**Conseil économique et social**

Genève, 17-19 septembre 2013

**Règlements n<sup>os</sup> 13 et 13-H (Freinage) – Précisions****Proposition d'amendements aux Règlements n<sup>os</sup> 13 (Freinage  
des véhicules lourds) et 13-H (Freins des véhicules  
des catégories M<sub>1</sub> et N<sub>1</sub>)****Communication des experts de l'Allemagne\***

## Annexe 14 – Appendice

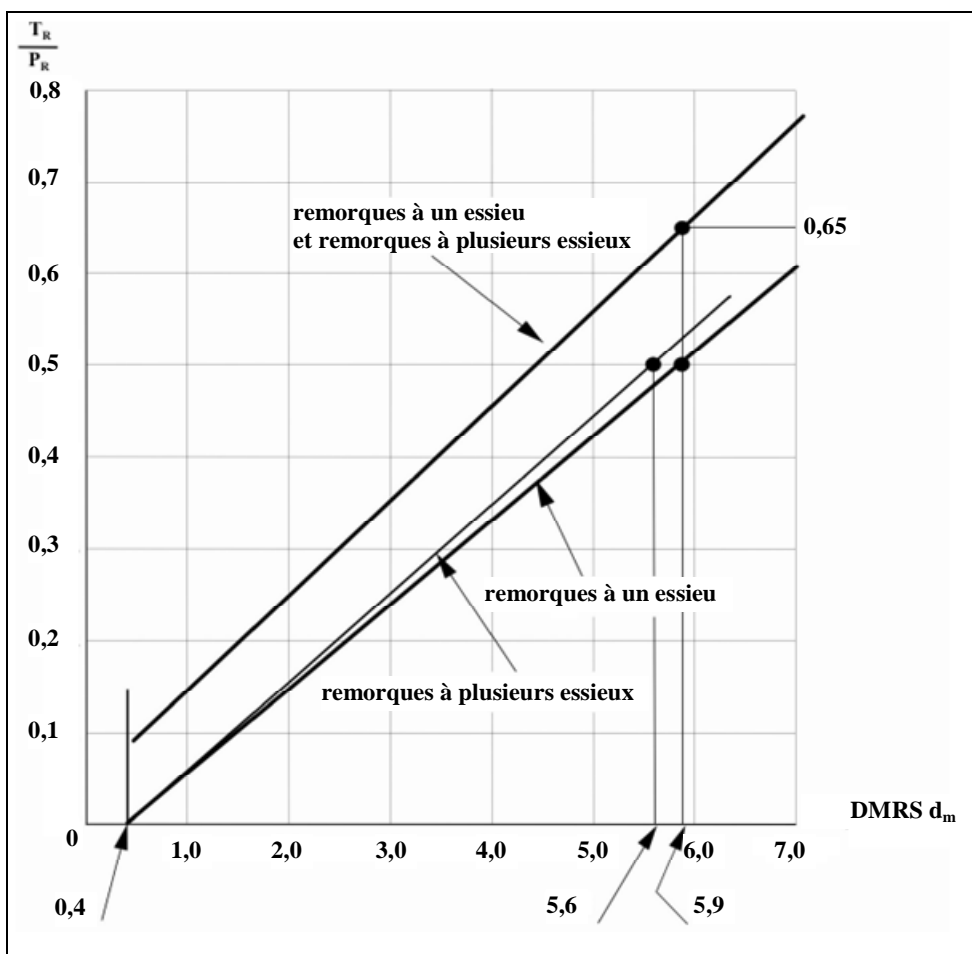
- «3.4 La force de freinage prescrite pour la remorque, qui doit représenter au moins 50 % de la somme totale des charges maximales par essieu, doit être atteinte, à la masse maximale, lorsque la décélération moyenne en régime de l'ensemble tracteur/remorque ne dépasse pas  $5,9 \text{ m/s}^2$  pour les remorques à ~~un~~ **essieu médian et les semi-remorques** ou  $5,6 \text{ m/s}^2$  pour les remorques à ~~plusieurs complètes. Sont aussi considérées comme remorques à un essieu, aux fins de cette disposition, les remorques à deux essieux dont l'entraxe est inférieur à 1 m.~~ En outre, il doit être satisfait aux limites fixées à l'appendice de la présente annexe. Si la force de freinage est réglée par paliers, ils doivent demeurer dans les limites définies dans le graphique de l'appendice de la présente annexe.».

Il convient d'utiliser dans le graphique les termes «remorque à essieu médian» et «semi-remorque» au lieu de «remorque à un essieu». Le terme «remorque complète» doit être utilisé au lieu de «remorque à plusieurs essieux».
